VYSVĚTLENÍ/ZMĚNA/DOPLNĚNÍ ZADÁVACÍCH PODMÍNEK Č. 1

Veřejná zakázka
Rekonstrukce bytového domu č.p. 17 – II. etapa

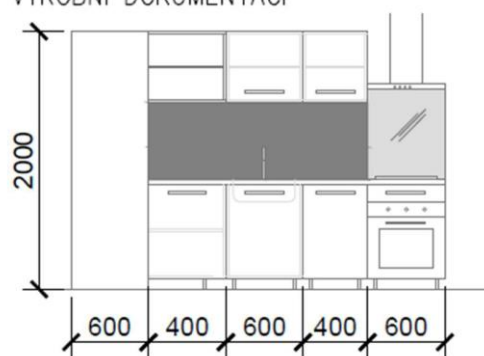
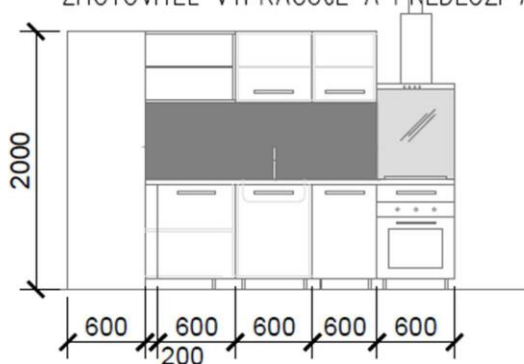
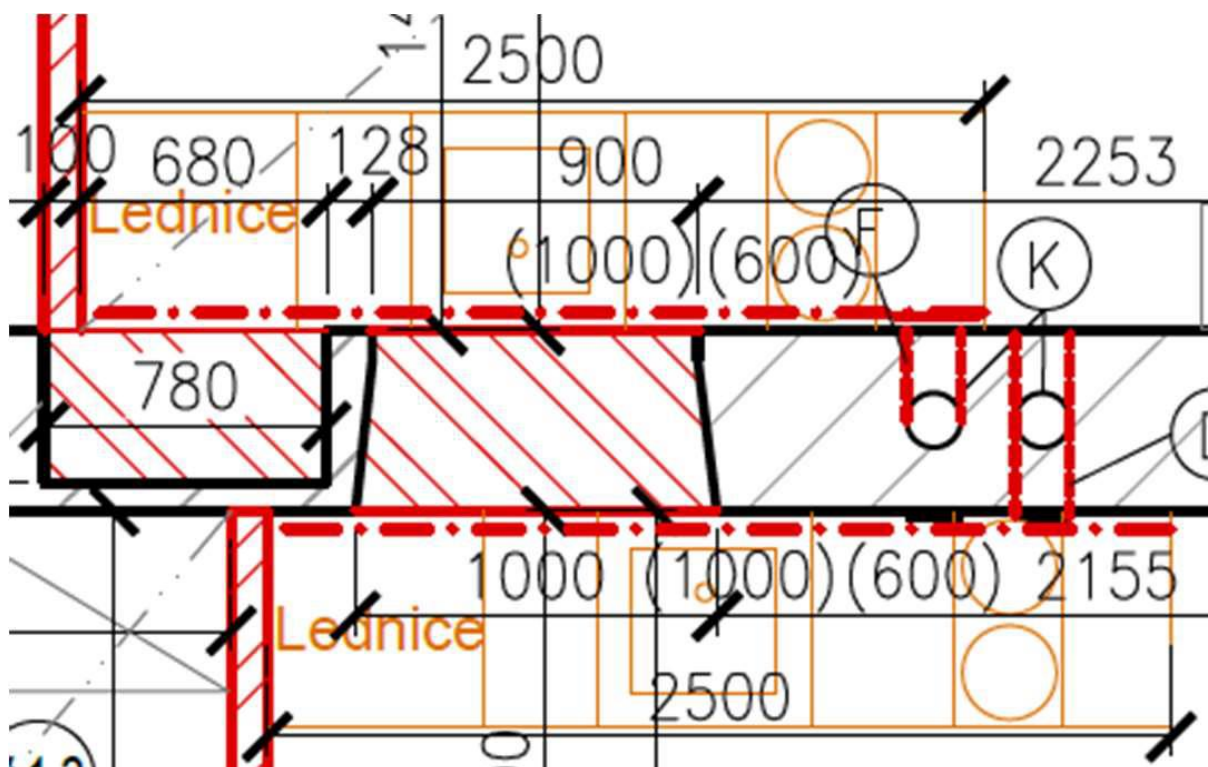
Součástí projektu je i dodávka kuchyňských linek. Bohužel nejsou uvedeny ani základní parametry materiálů (kuchyně lamino/masiv?; deska lamino, kamen?; dřez?) a je zde odkaz, že zhotovitel vypracuje a předloží výrobní dokumentaci.

Žádáme přeci jen zadavatele, aby alespoň specifikoval tyto základní materiály a také zda součástí kuchyní mají být a jaké spotřebiče (trouba, varná deska, lednice(jak velká)? - vestavné, samostatné). Součástí soupisu prací je pouze u vzduchotechniky digestoř. V půdoryse je třeba zakreslena pouze dvouplotýnková deska.

Zadavatel doplňuje specifikaci ke kuchyňským linkám následovně:

Materiál kuchyňských linek

- skřínky - lamino deska LDTD 19mm
- pracovní deska - lamino deska LDTD 38mm
- obklad – pracovní deska LDTD 38mm
- součástí nerezový dřez vč. baterie

Spotřebiče

- součástí samostatně stojící elektrický sporák s klasickou troubou se 4 litinovými plotýnkami
- součástí digestoř
- lednice není součástí zakázky
